RE: vragen voor VO Wildertse Arm

Onderwerp: vragen voor VO Wildertse Arm

Hieronder knipsel uit schetsontwerp opgesteld door WBD tbv huikamerbijeenkomsten met agrariërs

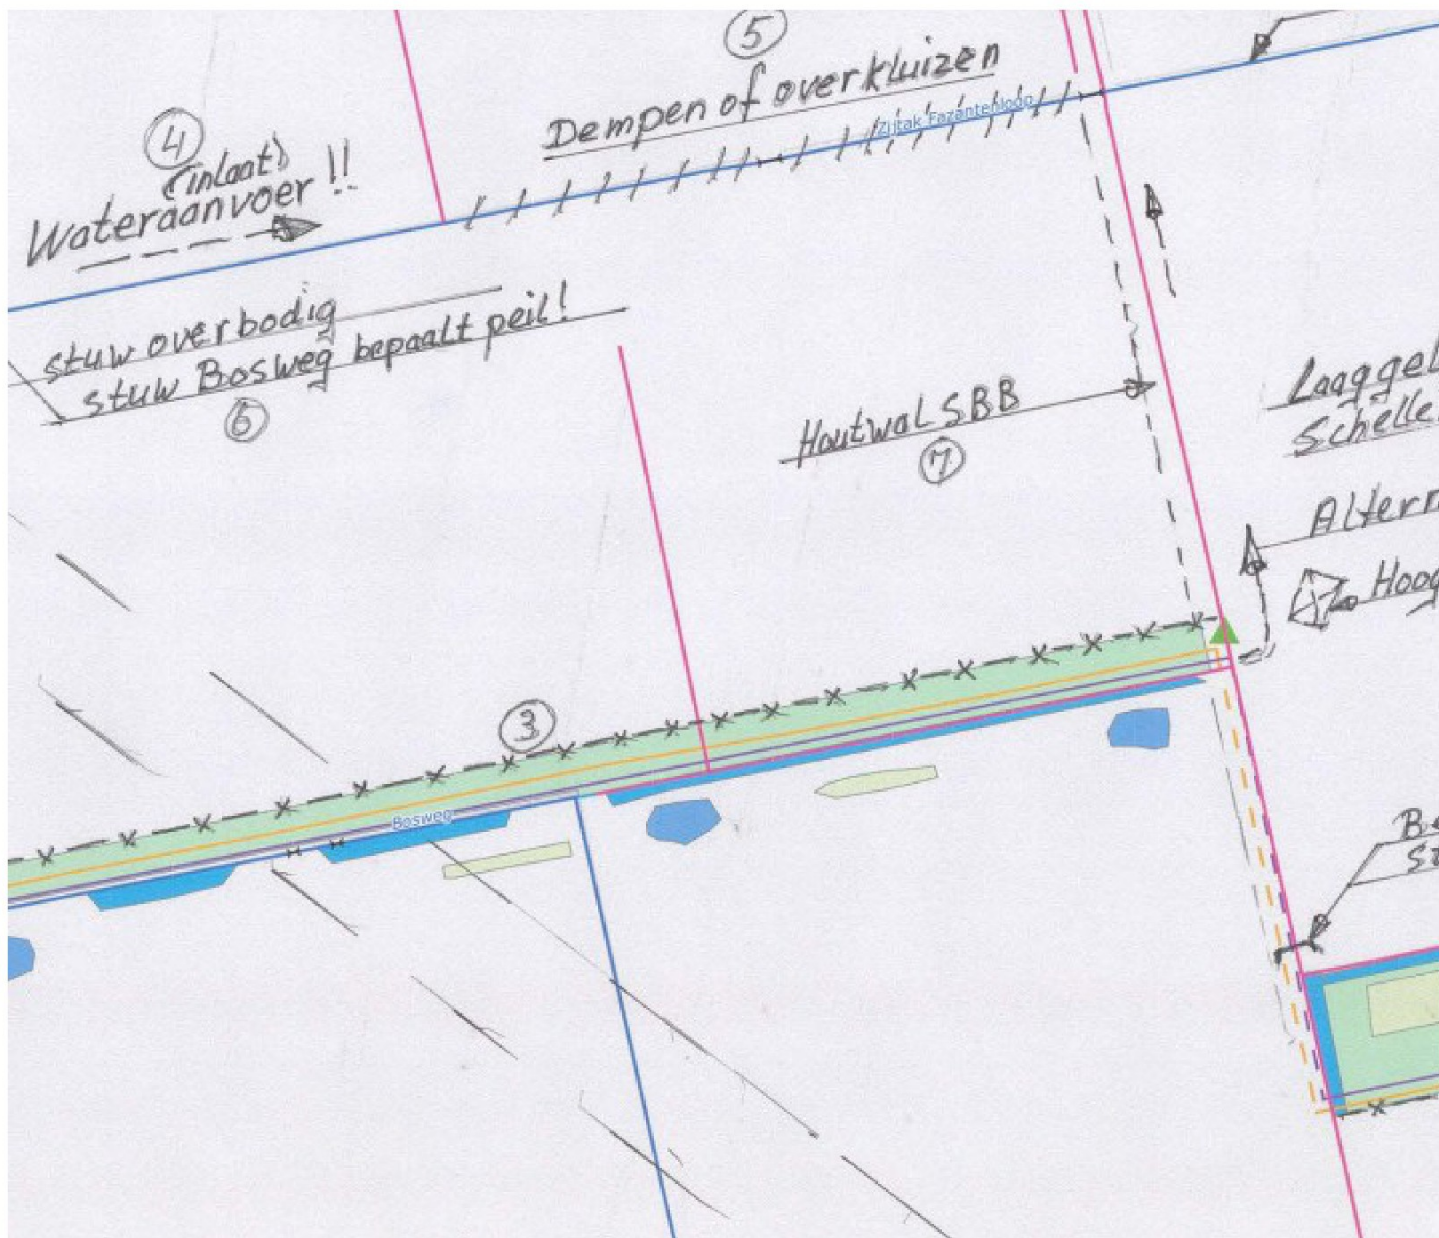
De groene driehaken zijn de voorstellen voor stuwen, drempels

Stroomrichting is niet goed weergegevens

Rose B, blauw de A waterlopen

Niet weergegeven welke A/B nieuw worden / komen te vervallen

Wel staat hierin al wel benoemd dat mogelijkheid moet worden onderzocht voor water aanvoer
